GEOMET s.r.o.

Odpovědi na otázky Spolku za zdravé Košťany a Střelnou

Otázky od Spolku za zdravé Košťany a Střelnou (z 10. 12. 2023)

Kam se bude dávat zemina, ze které se vyextrahuje lithium? Bude se odvážet, nebo budou v okolí vznikat valy?

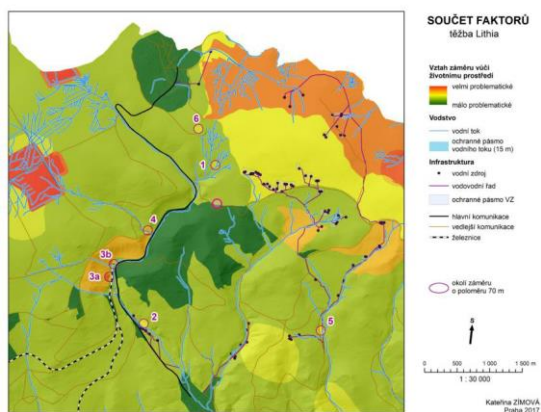
Polovina je cca 1,1 mil.t/rok. Kde je to ve schématu materiálových toků?

Odpověď: Ve schématu materiálových toků je znázorněno jako „Zakládka“. Na webu bylo opravena informace, že se jedná o polovinu materiálu. Správně se jedná o 0,67 mil. t/rok, tedy asi třetinu..

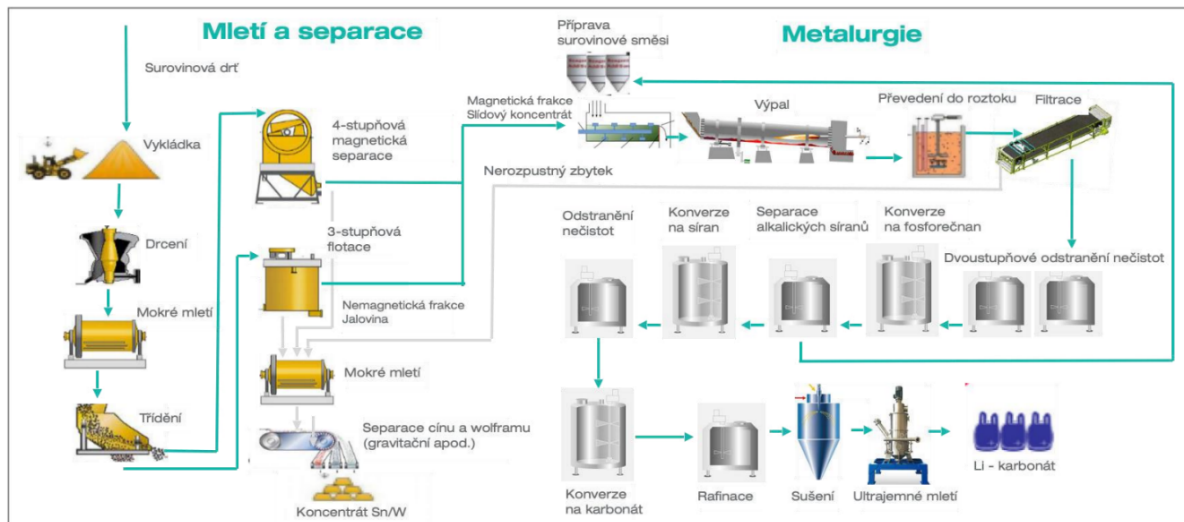
Po zhodnocení toho, co by mělo být přesunuto můžeme využít schéma úpravy rudy (viz obrázek) s dokreslením rozhraním fyzikální a chemické úpravy. Mletí, které je v nové verzi přesunuto do zpracovatelského závodu je jednoznačně možné umístit do podzemí dolu. Takže nám chybí třídění, magnetická separace, flotace a odkalení. Domnívám se, že minimálně část této technologie by bylo možné umístit do podzemí. **Pokud připustíme nejhorší možnou variantu, že by nic do podzemí umístit nešlo, tak by bylo zajímavé vědět, jak pro tuto technologii můžeme potřebovat minimální plochu odpovídající pruhu šířky 100m a délky 1,5 km? Jak velká jsou tato zařízení?**

Odpověď: Primární a sekundární drcení bude probíhat v podzemí. Nepočítáme a nepřipouštíme variantu, že žádná tato technologie nebude umístěna pod povrchem. Koncepce projektu je rozvržena tak, aby se minimalizovaly dopady na ŽP, zejména z důvodu prašnosti. Umístěním terciárního mletí do podzemí dolu by cestou do FECAB-u bylo nutné manipulovat a několikrát překládat materiál o zrnitosti 0-500 mikronů. Takto jemný materiál ani nelze vyvézt z dolu na povrch pásovými dopravníky. Nejekologičtější cestou je, aby se cestou do FECAB-u manipulovalo s co nejhrubším materiálem a podrcená hornina se následně rozešla na jemnou frakci a dále zpracovávala v navazujících separačních jednotkách v rámci jedné haly. Tuto pak lze od okolního prostředí izolovat pomocí protiprašných filtrů.

ZPRACOVATELSKÝ ZÁVOD (ÚPRAVNA RUDY A METALURGIE)

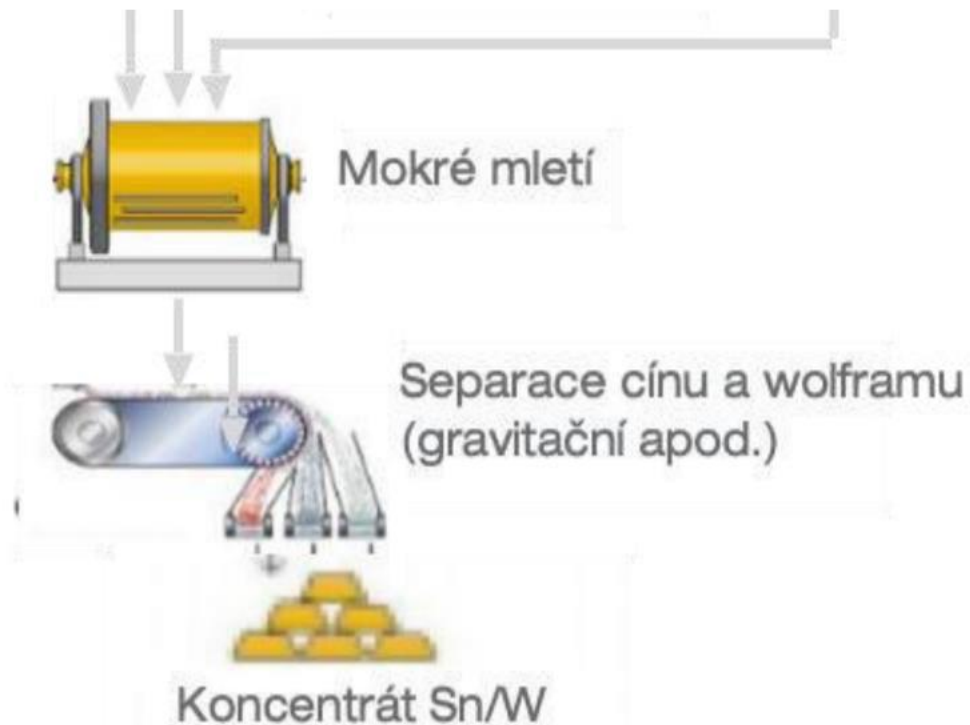
Jednou z nich je chybějící zpracování rud cínu a wolframu (viz detail obrázku).

To je na cínovém ložisku dost neobvyklé. **Proč nemá dojít ke zpracování cínu a wolframu? Kam tato surovina zmizí?**

Odpověď: Separátní ukládání hmot z hornické činnosti a z úpravy lithného koncentrátu je podmínka obsažená v rozhodnutí MŽP o prodloužení předchozích souhlasů pro stanovení dobývacích prostorů Cínovec IV (č. j. MZP/2020/530/641 ze dne 24. dubna 2020) a Cínovec II (č. j. MZP/2020/530/808, ze dne 1. června 2020), aby těžební společnost, v případě, že do doby zahájení těžby nebude mít pro doprovodné nerosty se zvýšeným obsahem doprovodných prvků (např. rubidium, cesium) finální využití, zajistila jejich separátní uložení ve formě meziproduktů tak, aby nebylo znemožněno jejich případné pozdější využití. Těmito meziprodukty jsou zejména výstupy z jednotlivých dílčích fází metalurgických procesů realizovaných v LCP Dukla v rámci výroby finálního produktu, tj. karbonátu lithia, které mj. obsahují právě předmětné doprovodné prvky. Doprovodné prvky nejsou v rudě zastoupeny v množství, které by za současných ekonomicko-technických podmínek zajistilo jejich efektivní zpracování do prodejních produktů.

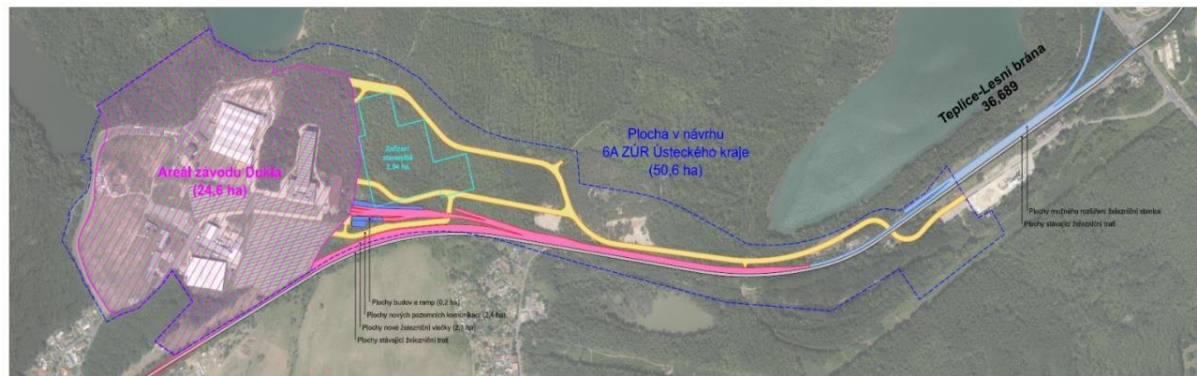
16. Při výběru lokalit došlo k hodnocení dostupnosti železniční dopravy. U lokality Kohinoor je uveden nutnost vybudování cca 4km nové vlečky, na lokalitě Dukla je napojení na železnici hodnoceno : “Ano, v místě”. Na nově zveřejněném obrázku dopravní infrastruktury je patrné, že je potřeba vybudovat/ obnovit odhadem několik km tratě (viz obrázek).

Kolik km vlečky je potřeba vybudovat/obnovit? Proč tento údaj nebyl ve výběru lokalit?

Odpověď: Pro propojení areálu Dukla se státní tratí tzv. Kozí dráhou je zapotřebí pouze obnovení původní vlečkové trati v délce několika stovek metrů. Ostatní nově vybudovaná železniční infrastruktura je nutná pro vlastní logistiku zásobování a provozování zpracovatelského závodu a přepravu hmot do/z areálu. Celkově je nutno vybudovat přibližně 5,5 km kolejí.

PLOŠNÉ ZÁBORY – AREÁL DUKLA A DOPRAVNÍ INFRASTRUKTURA

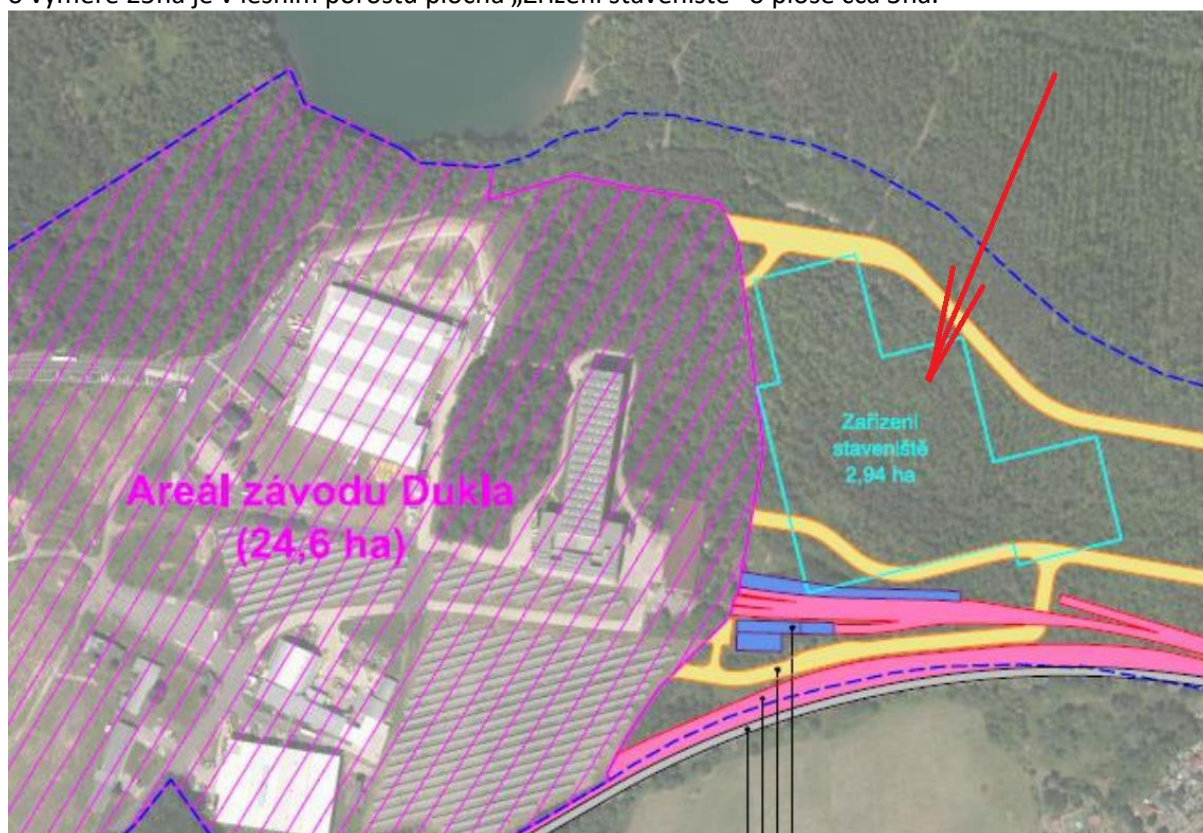
17. Na nově zveřejněném obrázku plošných záborů je ještě jedna zajímavá věc. Mimo plochu areálu o výměře 25ha je v lesním porostu plocha „Zřízení staveniště“ o ploše cca 3ha.

V areálu mají být dočasné deponie, které by bylo možné použít pro „Zřízení staveniště“, přesto raději vykáčíme les. **Co tam v budoucnu bude? Určitě se tento krok nedělá jen tak. I okolní plánované komunikace tomu nasvědčují.**

Odpověď: Plocha bude využita pro zařízení staveniště a po dokončení stavebních prací bude uvedena do původního stavu.
